**成功大學**
National Cheng Kung University

100年度 全校建築物及附屬設備檢查
教育宣導

主辦單位：總務處 營繕組
簡報單位：塗能誼 建築師

成功校區-化學館

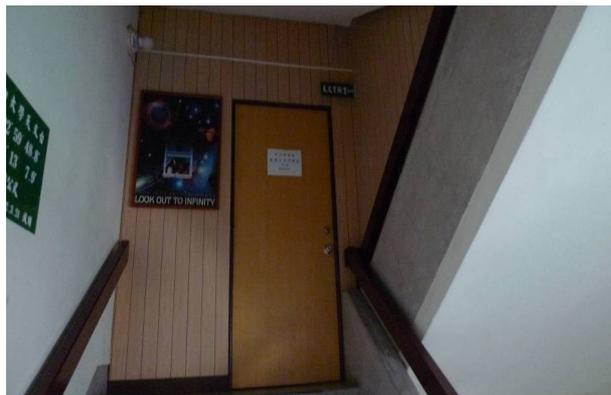
實驗室天花板及隔間裝修

(1)請於兩側加以耐燃一級防火板雙面被覆，天花板請以耐燃一級以上之防火板或二級以上防火漆被覆。
